議案第33号

工事請負契約（（都）荒地西山線道路新設改良工事（その1））の変更について

資料1 変更内容及び理由について

(1) 土工 1式 (18,335 千円減)

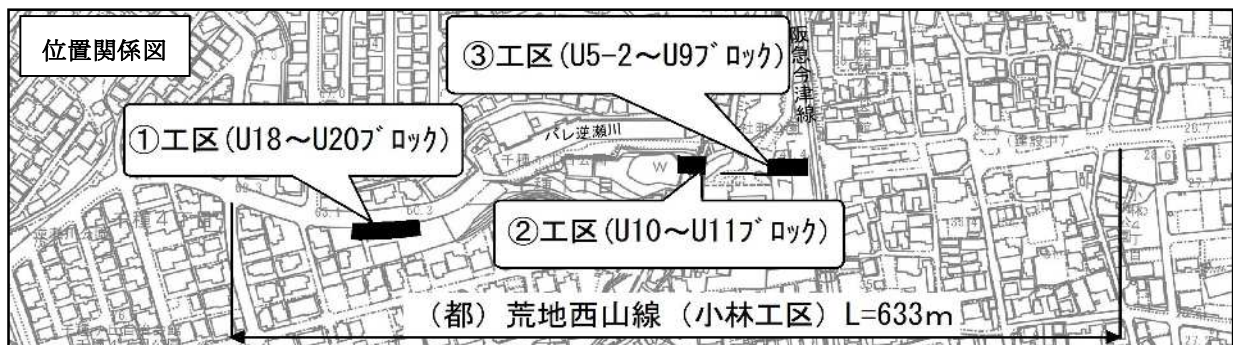
- ・ ③工区における土壌汚染調査の結果から、汚染土と想定していた土砂を一般土砂の処分に変更する。(19,380 千円減) 【参考資料 1-1】
- ・ ②工区における処分土が処分地の受入条件を満たさなかった(高含水粘性土・転石)ことに伴い処分地を変更する。(1,045 千円増) 【参考資料 1-2】

【参考資料 1-1】土工 (③工区土壤汚染調査結果等を踏まえた変更 (19,380 千円減))

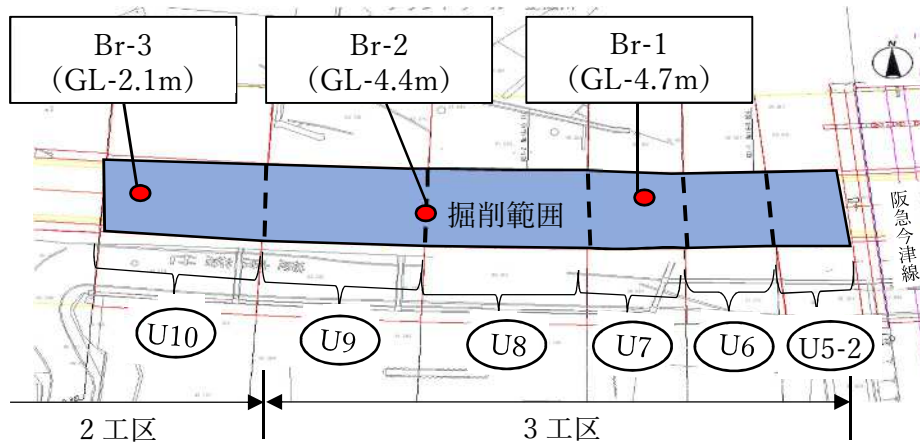
本事業の過年度工事において、自主的な土壤汚染調査を実施したところ、土壤溶出量基準を超える「ふっ素及びその化合物」および「砒素及びその化合物」が検出され、処分土が基準値を超過する可能性があることから、工事毎に自主的な土壤汚染調査を実施し、一般的な建設発生土の処分地と土壤汚染対策法に基づく汚染土壤処理施設へ搬出している。

今回、③工区の発生土の調査で判明した汚染土 (30 m<sup>3</sup>) については、埋戻土として使用し、残土 (1,450 m<sup>3</sup>) は一般土砂として処分を実施する。

**変更前**

①汚染残土の処分先 (当初設計)

会社名：~~株~~白兔環境開発

処理場住所：尼崎市東海岸町 19 番 2

運搬距離：約 16.6 km

処分費：21,995 円/m<sup>3</sup>

(18,620 円/m<sup>3</sup>(処理費)+3,375 円/m<sup>3</sup>(運搬費))

**変更後**

②一般残土の処分先 (今回変更)

会社名：~~株~~大阪砕石工業所

処理場住所：宝塚市川面字長尾山 15-122

運搬距離：約 4.8 km

処分費：4,194 円/m<sup>3</sup>

(3,230 円/m<sup>3</sup>(処理費)+964 円/m<sup>3</sup>(運搬費))

2 ②工区平面図

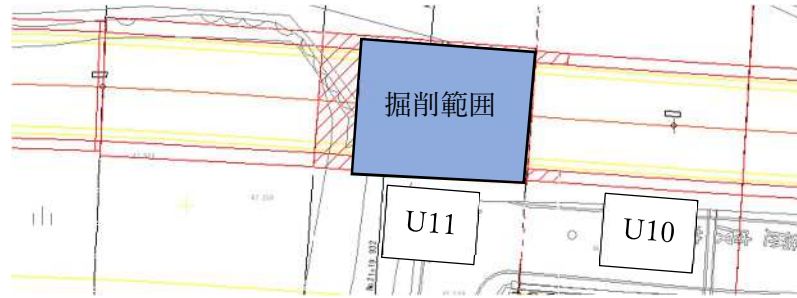
U11 擁壁施工に伴う発生処分土 (370 m<sup>3</sup>) が、指定処分地の受入基準を満たさない高含水粘性土 (360 m<sup>3</sup>) と転石 (8 m<sup>3</sup>) であったため、受け入れ可能な処分先に変更する。

①一般残土の処分先 (当初設計)

会社名 : (株)大阪砕石工業所  
処理場住所 : 宝塚市川面字長尾山 15-122  
運搬距離 : 約 4.8 km  
処分費 : 4,194 円/m<sup>3</sup>  
(3,230 円/m<sup>3</sup>(処理費)+964 円/m<sup>3</sup>(運搬費))

②高含水粘性土の処分先 (今回変更)

会社名 : 法光寺農事組合法人  
処理場住所 : 三木市吉川町 230  
運搬距離 : 約 33.4 km  
処分費 : 8,077 円/m<sup>3</sup>  
(3,040 円/m<sup>3</sup>(処理費)+5,037 円/m<sup>3</sup>(運搬費))

③転石の処分先 (今回変更)

会社名 : (株)大阪砕石工業所  
処理場住所 : 宝塚市川面字長尾山 15-122  
運搬距離 : 約 4.8 km  
処分費 : 12,370 円/m<sup>3</sup>  
(11,000 円/m<sup>3</sup>(処理費)+1,370 円/m<sup>3</sup>(運搬費))
